## **OSTLÄNKEN**

### **GERSTABERG - LÅNGSJÖN**

### **PM kompletterande miljöbedömning trafikplats**

### **Järna JP 4.1**

Figur 2.1: Det tidigare förslaget (vänster) jämfört med det justerade förslaget (höger). Siffrorna avser geografiska lägen för justering.

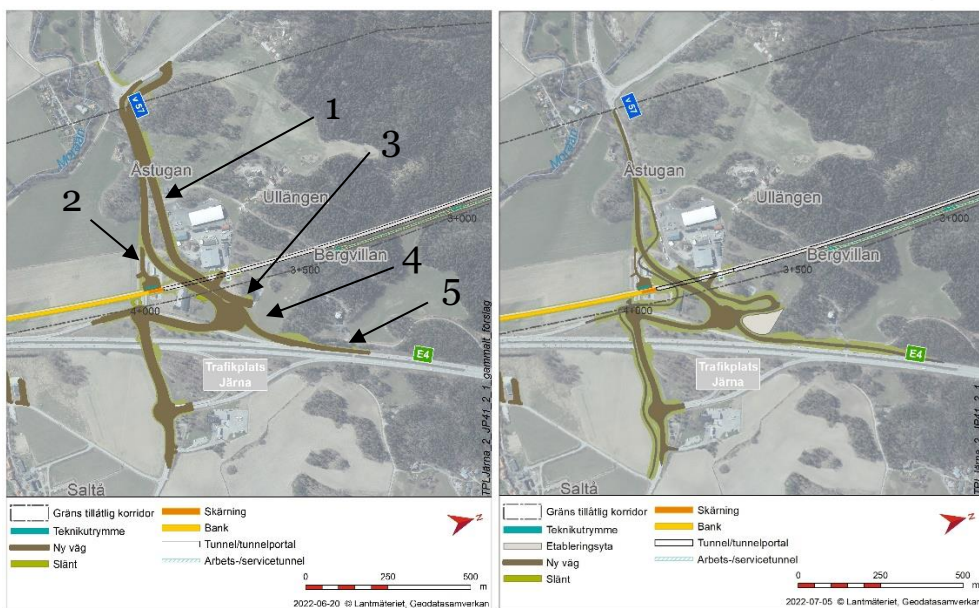
1. Ingen förlängning av Ullängsvägen mot Rönnvägen.
2. Tillkommande planskild gång- och cykelväg över väg 57 och under E4.
3. Tillkommande anslutning från cirkulationsplatsen mot nuvarande Södertuna arbetsområde och Ullängsvägen med möjlighet att ansluta till det planerade Södertuna verksamhetsområde
4. Tillkommande etableringsyta nordväst om cirkulationsplatsen
5. Förlängd avfartsramp från E4 söderut.

Geografiska lägen för justering visas i figur 2.1.

Figur 3.1. Alternativ anslutning till industriområde. Rak anslutning till planerade Södertuna verksamhetsområde. Rött område har höga naturvärden.

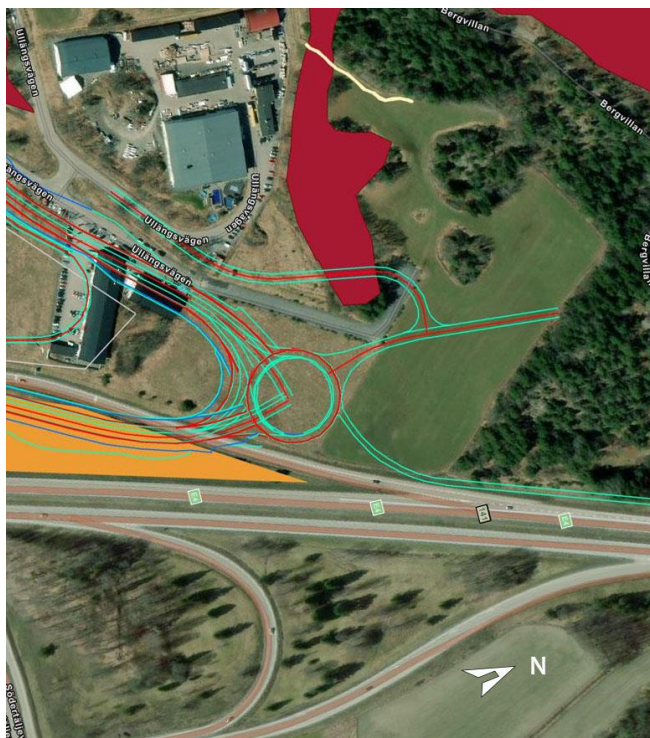
En rak väganlutning mot planerade Södertuna verksamhetsområde från cirkulationsplatsen studerades. Väganlutningen till industriområdet blir då placerad som en ny väg och löper genom ett område med ädellövskog med höga naturvärden (figur 3.1).

Detta alternativ bedömdes medföra mycket negativa konsekvenser för naturmiljön men något bättre ur kulturmiljösynpunkt på grund av mindre intrång i jordbruksmark.

Sammanlagt bedömdes konsekvenserna för naturvärdet väga tyngst och alternativet avfärdades.

Figur 4.1.2.1. Justerad utformning av trafikplats tillsammans med kulturmiljövärden och skyddsvärda träd ur landskapssynpunkt.

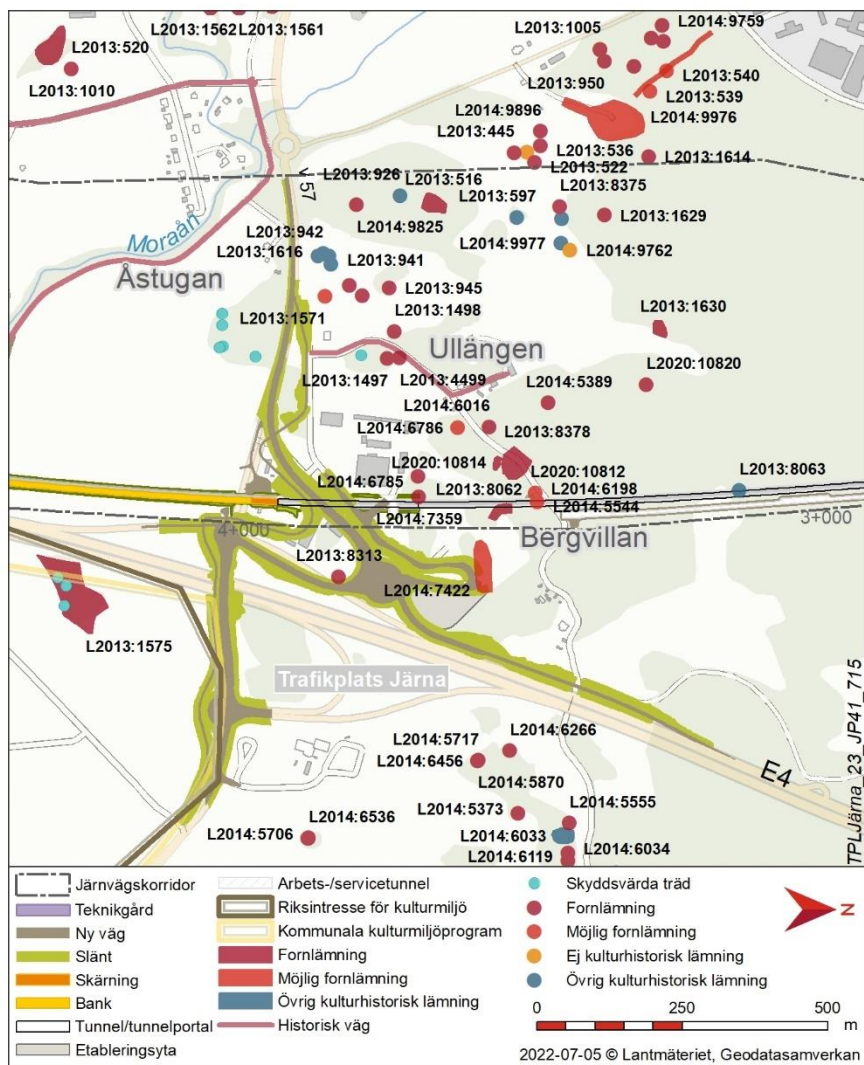
Markanspråken för den justerade utformningen av trafikplatsen med delvis ny sträckning, en parallell gång- och cykelväg med en ny bro, ny anslutning och en tillkommande etableringsyta sammanfaller med en rad lämningar (figur 4.1.2.1). I Tabell 4.1.2.1 redovisas lämningar som berörs av det nya planförslaget. Intrång i lämningar innebär en förlust av kulturvärden. Eftersom området inom kommunen är föreslaget för utbyggnad av handel, industri och kontor är konsekvensen vad gäller fornlämningar liknande i det justerade förslaget jämfört med nollalternativet där verksamhetsområdet är utbyggt men utan Ostlänken. Den nya gång- och cykelväg som kommer att korsa väg 57 kan komma att upplevas som visuellt störande, men också innebära positiva konsekvenser med nya utblickar över slätten.

Gång- och cykelvägen medför markanspråk i en förhistorisk/medeltida husgrund L2013:1571. Lämningen har efter arkeologisk utredning steg 1 justerats i läge och ligger nu längre söderut och närmare anläggningen än vad som framgick i tidigare handlingar.

Tillkommande anslutning i cirkulationsplatsen medför markanspråk i boplat L2014:7422 och det anslutande historiska odlingslandskapet och påverkar möjligheterna att uppleva och förstå den. Denna lämning berördes inte av det tidigare planförslaget i godkänd MKB.

I gengäld medför det nya planförslaget ett uteblivet intrång i det historiska odlingslandskapet invid Rönnvägen inklusive lämningarna L2013:942, Husgrund, historisk tid samt L2013:1616, fornlämningsliknande lämning.

För fortsatt arbete gäller att även L2014:7422 och L2013:1571 ska omfattas av vidare antikvariska åtgärder enligt Kulturmiljölagen 1988:950. Avfarten från E4 södergående medför markanspråk i områden som inte utretts arkeologiskt.

Figur 4.1.3.1. Justerad utformning av trafikplats tillsammans med Naturvärden i området.

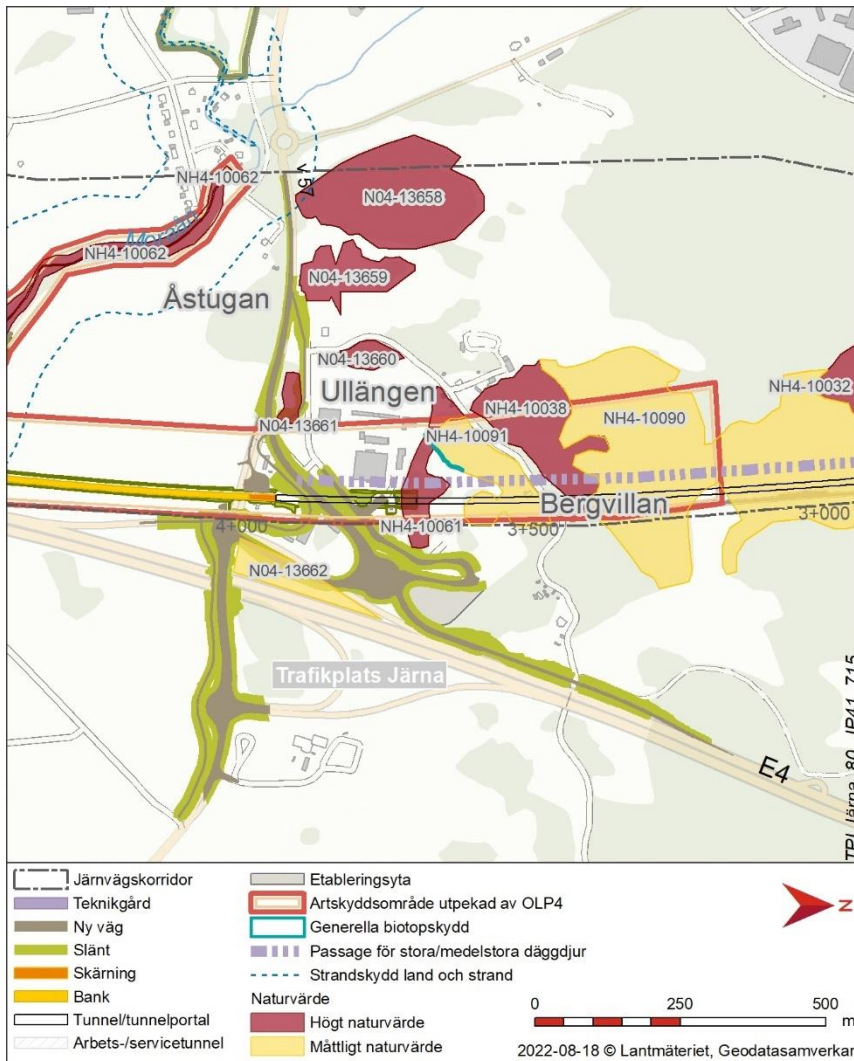
Väg 57 påverkar flera objekt vid trafikplats Järna, No4-13661, No413662, Det bedöms bli måttlig till stor konsekvens för dessa naturvärden (figur 4.1.3.1).

**Objekt NO4-13661.** Ekdunge mellan Ullängsvägen och Södertäljevägen. Objektet har högt naturvärde enligt naturvärdesinventeringen. Objektet är en dunge med ek och tall samt inslag av hällmarker. Området har tidigare varit betat. Naturvärdena är knutna till hålträd, gamla träd, blommande buskar och träd, brynmiljöer, död ved och flera naturvårdsarter förekommer. Trafiklösningen innebär att gång- och cykelvägen dras genom naturvärdesobjektet. Den yta som tas i anspråk bedöms ge måttlig-stor effekt och måttlig-stor konsekvens.

**Objekt No4-13662.** Trädklädd och hävdad mark 50 meter öster om Burger king vid Järna trafikplats. Området har lång kontinuitet av hävd som betesmark men slåttas numera som en del av Järna trafikplats. Objektet har påtagligt naturvärde enligt naturvärdesinventeringen. Naturvärdena är knutna till öppen hävdad mark med en hävdgynnad flora och förutsättningar för exempelvis ett rikt insektsliv. Flera naturvårdsarter knutna till hävda mark noterades varav en är rödlistad. Den yta (väg + slänt) som tas i anspråk bedöms ge stor effekt och måttlig-stor konsekvens.

Naturvärdesobjekten NH4-10061, N04-13658 och N04-13659 påverkades i det tidigare förslaget av den nya Ullängsvägen parallellt med väg 57. Med det justerade förslaget blir det inga konsekvenser för dessa naturvärdesobjekt

Naturvärdesobjekt NO4-13661 påverkas på en större yta i och med den nya gång- och cykelbron. Den yta som påverkas blir ungefär dubbelt så stor jämfört med tidigare. Bedömningen är att 11 träd i stället för 2 kommer att behöva avverkas och i den nya lösningen kommer ett grövre träd med en stamdiameter på 90 centimeter att avverkas, övriga träd har en stamdiameter på 25–50 centimeter. Sammanfattningsvis bedöms påverkan vara mer omfattande lokalt men effekten och konsekvens bedöms vara inom samma skala som tidigare trafiklösning.

4.2.1.1. Intressen kopplat till befolkning, förorenad mark och sulfidlera samt jordbruksmark tillsammans med justerad utformning av trafikplats.

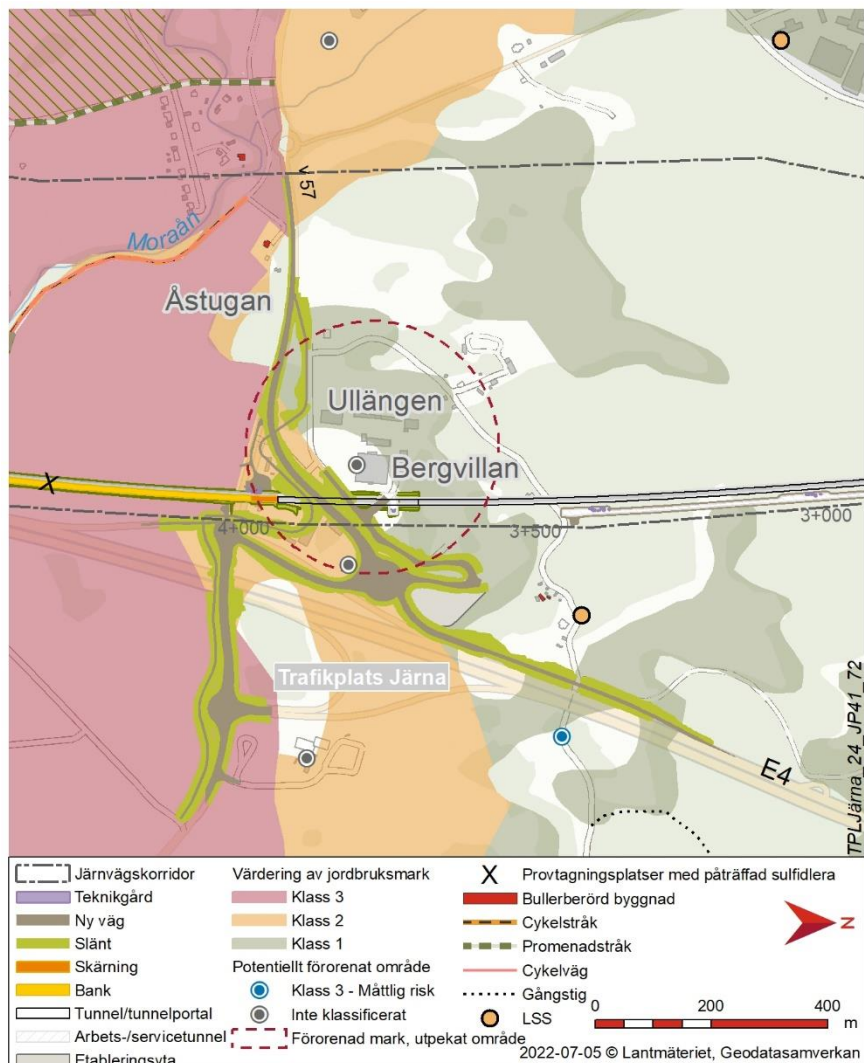
Detta ger positiva konsekvenser för befolkning. (figur 4.2.1.1). Passagen blir även ett bra komplement till den långa bron som skapas över E4 och Ostlänken vid Saltå. För de som eventuellt upplever den nya bron i Saltå som otrygg på grund av dess längd och spännvidd över både motorväg och järnväg, finns nu ett alternativ till passage av E4.

Den justerade utformningen av trafikplats Järna med förlängd avfartsramp innebär att ytterligare två bostadsbyggnader blir bullerberörda med avseende på järnvägsplanen för projektet, se figur 4.2.1.1.

Utformningen av trafikplats Järna och de anslutande vägarna innebär tillkommande ianspråktagande av jordbruksmark nordväst om trafikplatsen (figur 4.2.1.1). Fragmenteringen medför att ytterligare restytor, mindre än två hektar, i jämförelse med tidigare utformning skapas. Sett i ett större sammanhang bedöms effekten dock som marginell.

En av de tillkommande bullerberörda bostadsbyggnaderna kommer att erbjudas fastighetsnära bullerskyddsåtgärder för att klara riktvärden inomhus och på uteplats (tabell 4.2.2.2). Det innebär att den inte kommer att utredas vidare inom ramen för Trafikverkets åtgärdsprogram för befintlig infrastruktur.
